**sur le projet de centrale photovoltaïque au sol sur le territoire de
la commune d'Aleria (Haute-Corse)**

N°MRAe
2023CORSE / PC 11

Avis du 5 janvier 2024 sur le projet de centrale photovoltaïque au sol sur le territoire de la commune d'Aleria

Figure 2 : plan de masse du projet (source : étude d'impact)

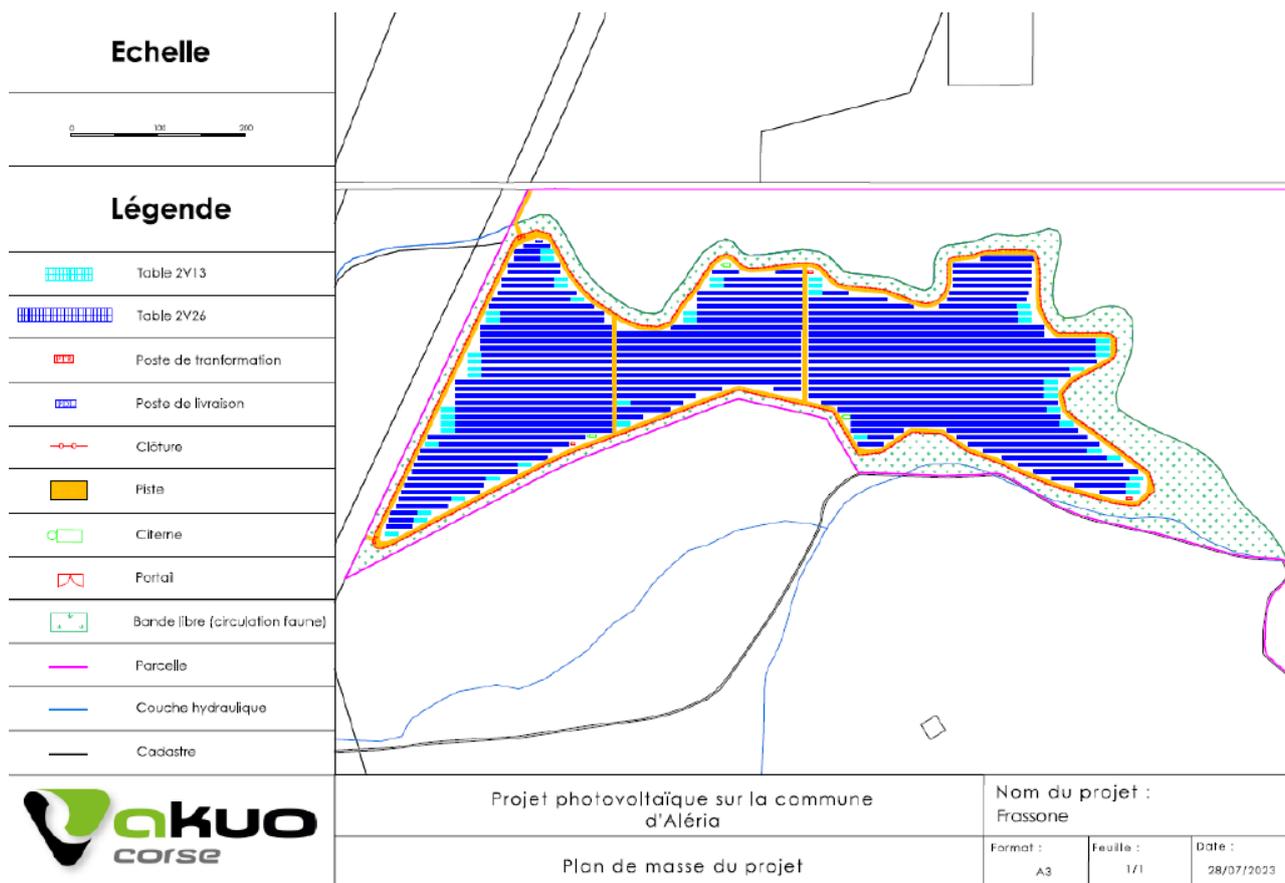
L'injection de l'électricité produite sur le réseau public de distribution nécessite de relier le poste de livraison à un poste source non précisé dans le dossier. Ce raccordement fait partie intégrante du projet, au sens du code de l'environnement². Le dossier indique que « *La pratique usuelle est de relier par des câbles haute tension enterrés le poste de livraison au poste source le plus proche (dans le cas de notre projet, il s'agirait soit du poste source de Ghisonaccia soit du poste source de Casaperta en cours d'achèvement). Néanmoins, lorsque la puissance installée est relativement faible (moins de 8 ou 9 MWc), d'autres alternatives existent, telles que la coupure d'artère (c'est-à-dire un raccordement direct sur une ligne HTA à proximité immédiate (généralement moins de 250 m)) ou le piquage, raccordement en antenne (c'est-à-dire le raccordement sur une ligne HTA via une armoire de coupure).* Le tracé définitif du raccordement n'étant pas défini, la MRAe constate l'absence dans l'étude d'impact, d'évaluation des effets du raccordement au poste source.

La MRAe recommande de compléter l'étude d'impact en précisant les incidences du raccordement au poste source et de prévoir, le cas échéant, des mesures d'évitement, de réduction voire de compensation adaptées.

Figure 3 : Habitats naturels (source : étude d'impact)

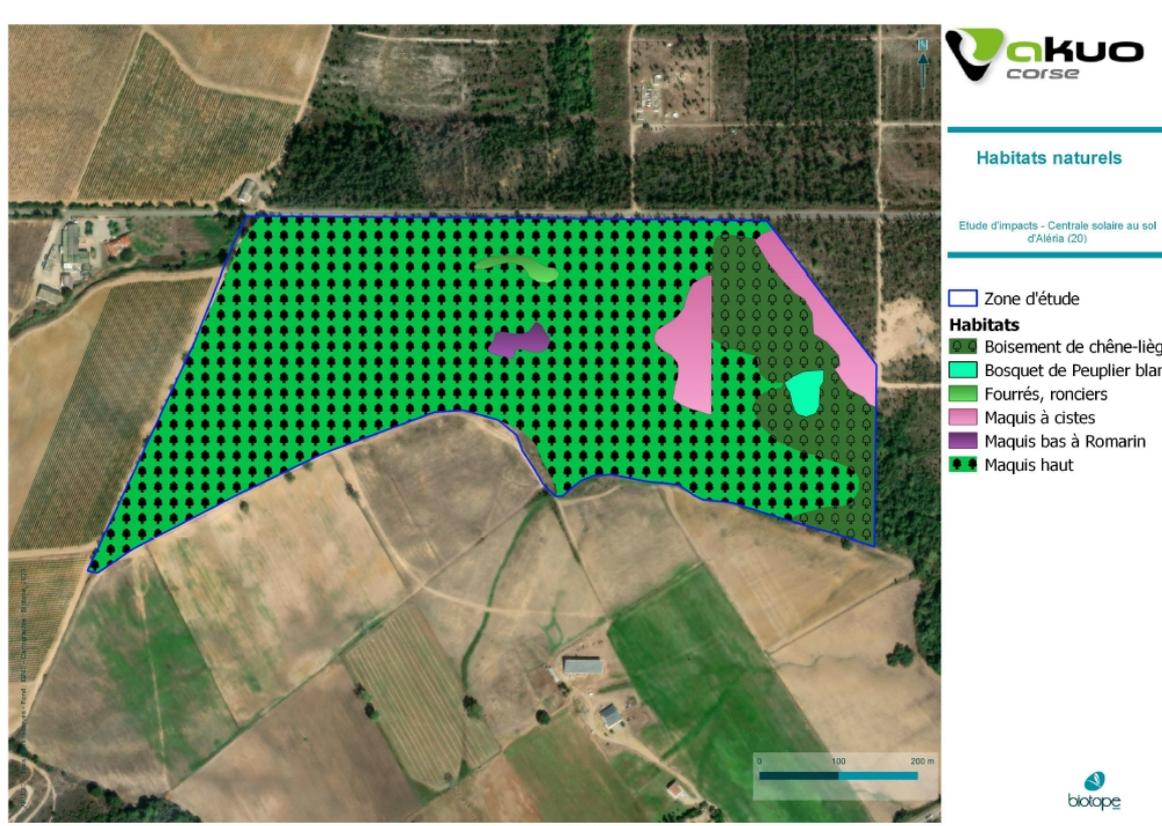
La végétation est composée d'un maquis haut en sous bois d'une ancienne plantation d'Eucalyptus, et d'un maquis bas à cistes et Romarin. Un boisement de chêne liège présent à l'est de la zone d'étude représente un habitat naturel d'intérêt communautaire et constitue un enjeu qualifié de « moyen » dans l'étude d'impact. Les travaux engendreront la destruction de cinq habitats distincts sur l'ensemble du projet : maquis bas (1 hectare), maquis haut (19,7 hectares), chênaie (3,35 hectares), peupleraie (0,21 hectares) et ronciers (0,16 hectares). On remarque des incohérences entre le nombre d'hectares détruits, qui, cumulé, dépasse la surface totale du parc annoncé initialement, de 20ha.

La MRAe recommande de préciser quel est le nombre total d'hectares impactés par rapport à la superficie totale de la parcelle d'implantation du projet.

Figure 4 : Carte des enjeux écologiques (source : étude d'impact)

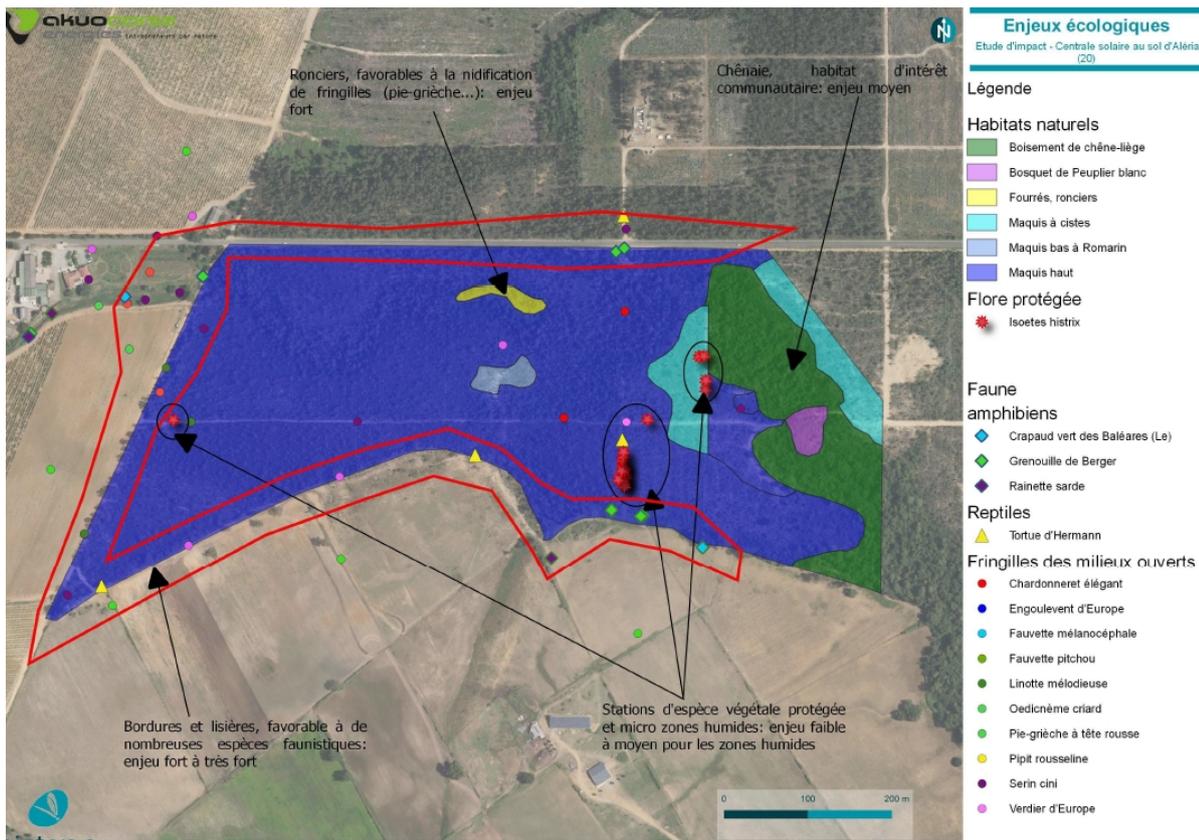
Deux mesures d'évitement sont prévues pour protéger les individus de cette espèce et leur micro-habitat (zones humides temporaires) : ME-1 Éviter la destruction d'Isoète épineux. L'implantation des panneaux photovoltaïques a été définie de manière à éviter la station d'Isoète épineux présentes au sein de la zone de prospection. La mesure ME-3 « Balisage des zones de travaux et mise en défens des stations d'espèces végétales et des habitats naturels à préserver » permettra d'isoler les stations d'Isoète épineux afin de les protéger en phase chantier. En revanche, l'étude ne précise pas la protection des stations d'Isoète en phase d'exploitation, les panneaux pouvant impacter la flore par manque de luminosité.

La MRAe recommande d'analyser et de justifier l'absence d'impacts de l'implantation des panneaux sur les stations d'Isoète épineux en phase exploitation.

Figure 4 : Effets cumulés des centrales photovoltaïques à proximité du projet (source : étude d'impact)

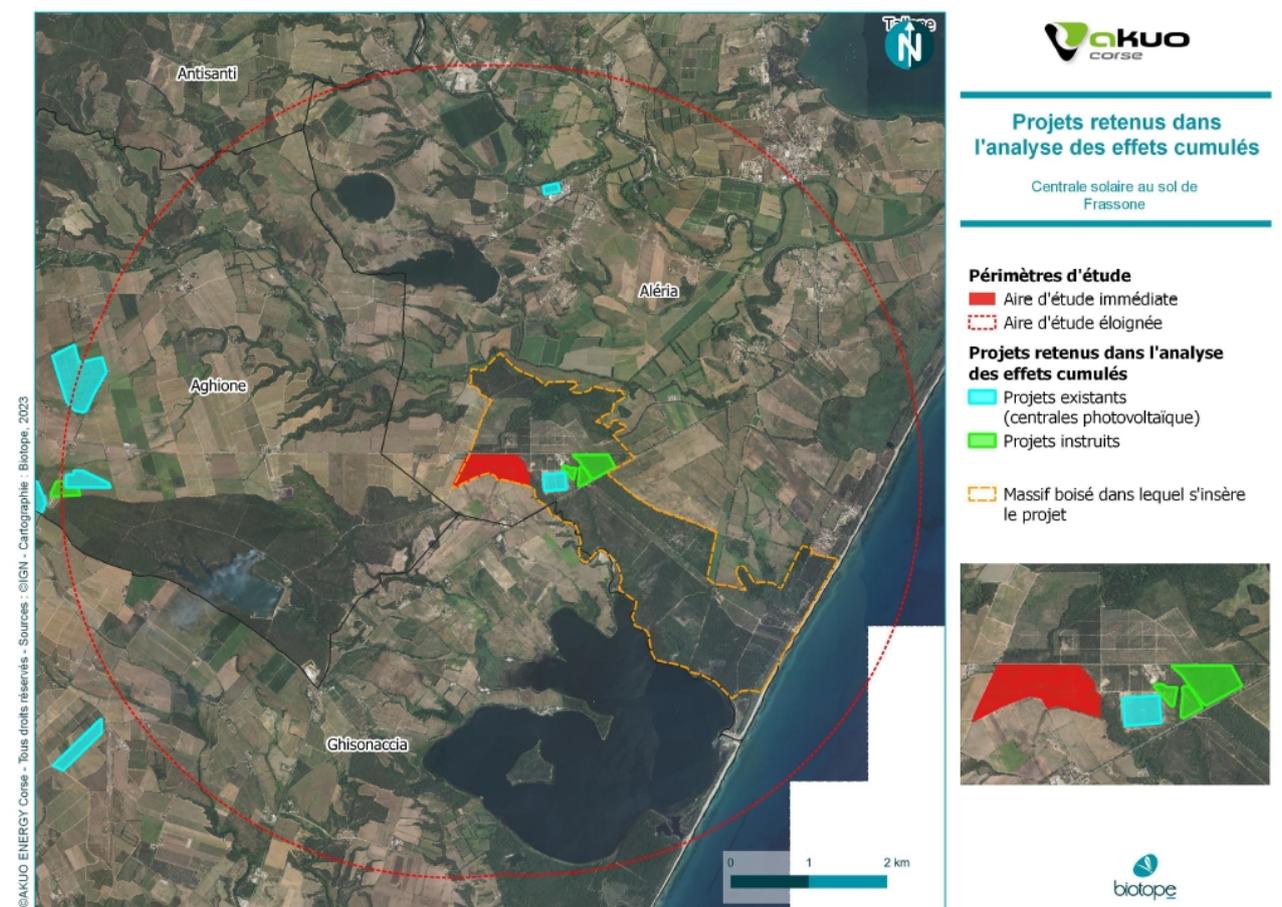
En outre, bien qu'aucune disposition réglementaire ne l'impose, les centrales photovoltaïques concernées n'ayant pas fait l'objet d'une étude d'impact donnant lieu à un avis de l'Autorité environnementale, il aurait été opportun d'intégrer dans l'analyse, les trois parcs solaires situés à proximité immédiate (cf. figure 4) de la parcelle d'implantation du projet.

La MRAe recommande de compléter l'étude d'impact par une analyse de l'impact cumulé des différents projets de centrales photovoltaïques existants, sur la préservation de la qualité paysagère de l'unité paysagère « Plaines du Fium'Orbu et Tagnone » de l'Atlas des paysages de la Corse, en mettant particulièrement en perspective la superficie totale concernée par rapport aux paysages naturels et agricoles existants, ainsi que les tendances évolutives de ces superficies, les mesures mises en œuvre par les exploitants pour diminuer cet impact et l'impact prévisible sur la perception du paysage depuis les hauteurs comme depuis la mer.
